Avis d'Inter-Environnement Bruxelles
Enquête publique sur le projet Move Hub
Demande de permis PU 52545

10/12/2023

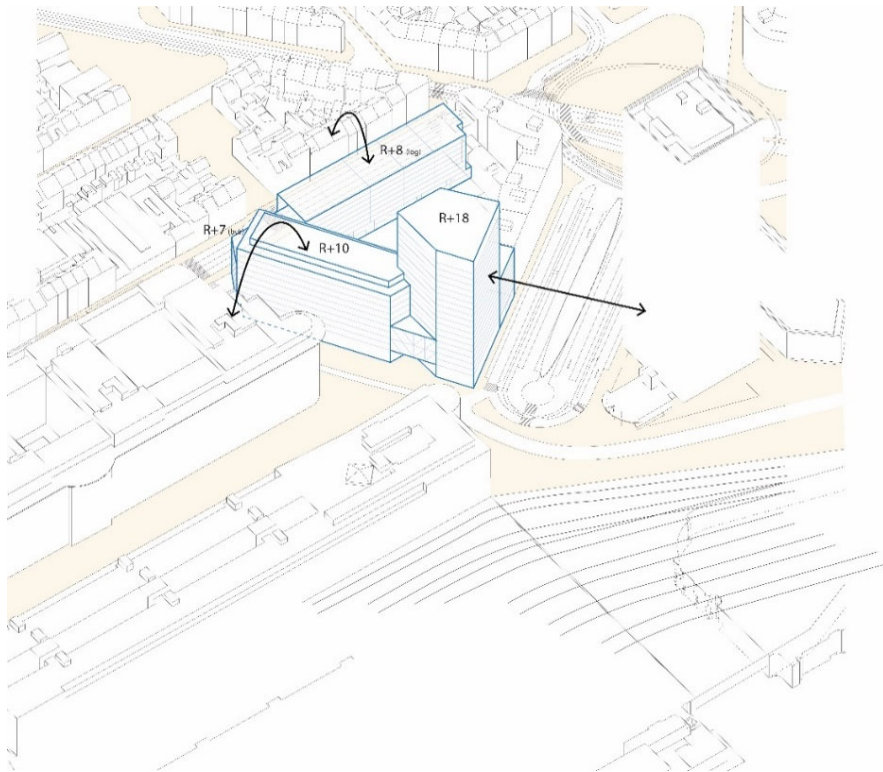
IEB constate que l'obligation d'afficher l'axonométrie conformément à l'article 14.§1er de l'arrêté du 25 avril 2019 relatif aux enquêtes publiques en matière d'aménagement du territoire n'a pas été respectée. Sur base de cet article, l'axonométrie doit être affichée aux mêmes endroits que l'avis d'enquête, ce qui n'a pas été le cas.
